Informe Consolidado de Solicitud de Aclaraciones, Rectificaciones y/o Ampliaciones a la Declaración de Impacto Ambiental del Proyecto "Parque Fotovoltaico Elena 2"

Nombre del Titular : GR CABO DE HORNOS SPA
Nombre del Representante Legal : Antonio Francisco Ros Mesa
Dirección : Isidora Goyenechea 2800 Of. 37-02, Las Condes.

El presente Informe Consolidado de Solicitud de Aclaraciones, Rectificaciones o Ampliaciones a la Declaración de Impacto Ambiental del proyecto "**Parque Fotovoltaico Elena 2**", contiene las observaciones generadas en virtud de la revisión de la Adenda.

Figura 1

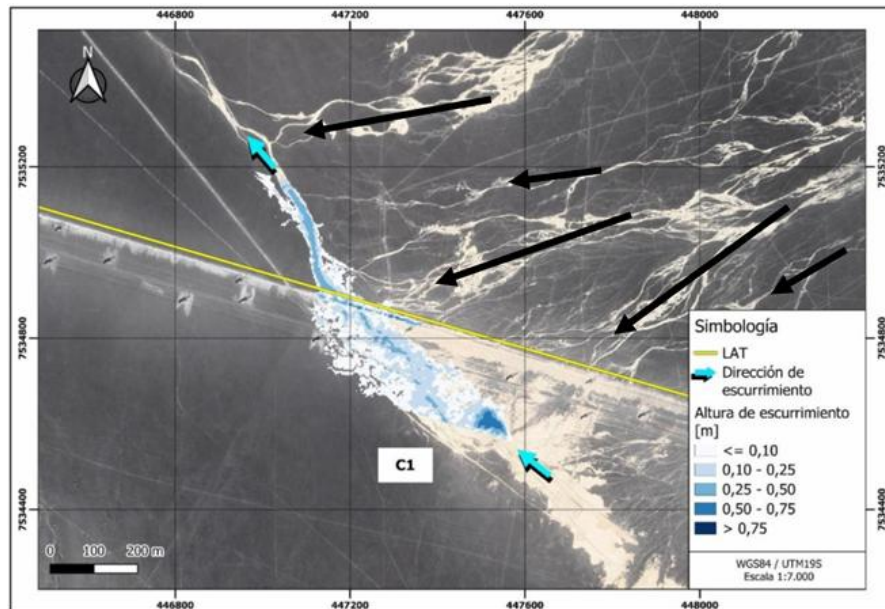
76. De la revisión de los antecedentes de la modelación bidimensional presentados en el Anexo 2.3 Hidrología e Inundación de la DIA (específicamente en la "Figura 49. Modelo HEC-RAS sector línea de transmisión. Situación sin Proyecto" y en los resultados de escurrimiento para la Cuenca C1 LAT expuestos en las Figuras 52 y 53), se constata que el dominio computacional y las condiciones de borde implementadas omiten el ingreso de flujos superficiales provenientes desde el sector noreste hacia la Línea de Alta Tensión (LAT), los cuales están hidrológicamente asociados al comportamiento de la cuenca del cauce C1.

En virtud de lo anterior, y con el objetivo de garantizar que el modelo represente íntegra y conservadoramente la dinámica fluvial ante eventos extremos (crecida de T=100 años), se solicita al Titular incorporar en la modelación hidráulica (HEC-RAS 2D) la totalidad de los flujos aportantes provenientes desde el noreste hacia la LAT, conforme a la topología y direcciones de escurrimiento indicadas en la Figura 1. Consecuentemente, la Titular deberá actualizar los hidrogramas de entrada, reejecutar el modelo y presentar la nueva cartografía de resultados (mapas de alturas, velocidades y áreas de inundación).

Figura 2

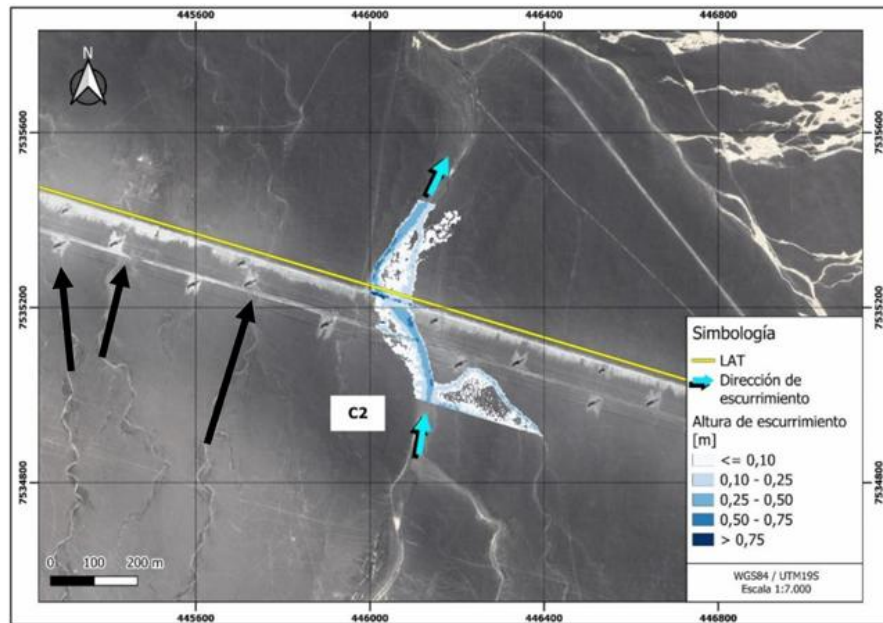
77. Considerando que los resultados de la modelación hidráulica expuestos en el Anexo 2.3 Hidrología e Inundación de la DIA constituyen el sustento técnico de ingeniería para las obras evaluadas bajo el Permiso Ambiental Sectorial del artículo 156 del RSEIA (cuyos antecedentes obran en el Anexo 3.6 PAS 156 de la DIA); y en directa relación con la observación anterior que exige incorporar los flujos provenientes desde el noreste hacia la LAT (cauce C1), se solicita al Titular actualizar el expediente sectorial de dicho permiso.

- a) Incluir en la modelación hidrológica e hidráulica (HEC-RAS 2D) la totalidad de los flujos correspondientes a los cauces de corriente discontinua ubicados al oeste del cauce C2, de estricta conformidad con la topología evidenciada y solicitada en la Figura 2.
- b) Actualizar las condiciones de borde y ejecutar la modelación hidráulica con los nuevos caudales aportantes ingresados al dominio.
- c) Presentar los nuevos resultados mediante planimetría actualizada y de detalle (mapas de alturas, velocidades de escurrimiento y áreas de inundación), demostrando el comportamiento espacial y la interacción de estos nuevos flujos con la topografía local.

Figura 3

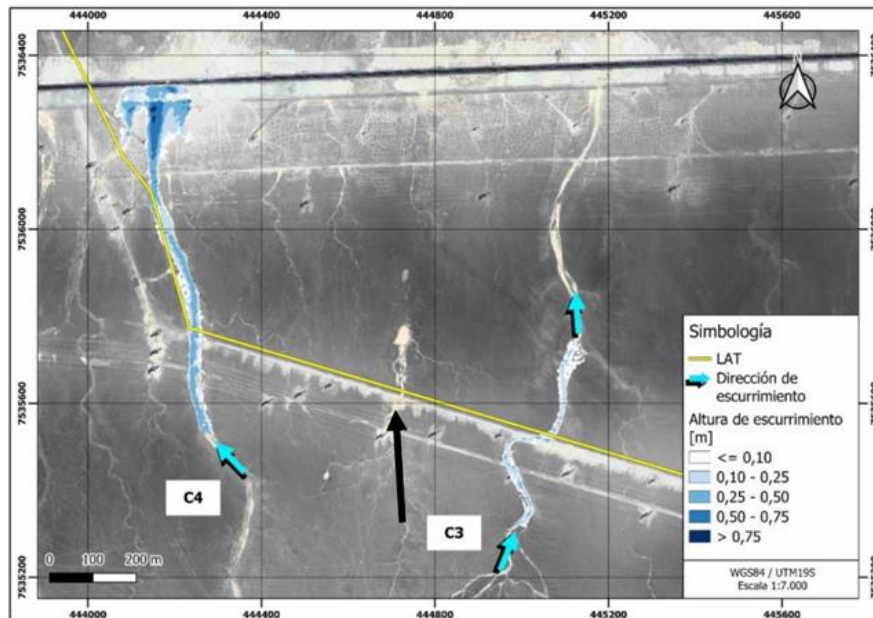
79. De la revisión de los antecedentes de la modelación bidimensional presentados en el Anexo 2.3 Hidrología e Inundación de la DIA (específicamente en la “Figura 56. Resultados altura de escurrimiento. Cuenca Q3 LAT y Q4 LAT. Situación sin Proyecto” y en la cartografía asociada a velocidades de escurrimiento de la misma zona), se constata que el dominio computacional implementado omite la incorporación de un cauce de corriente discontinua que se ubica espacialmente entre los cauces modelados C4 y C3.

emplazadas en dicho tramo, demostrando que su diseño es capaz de soportar dichos flujos sin generar alteraciones no evaluadas en la dinámica fluvial.
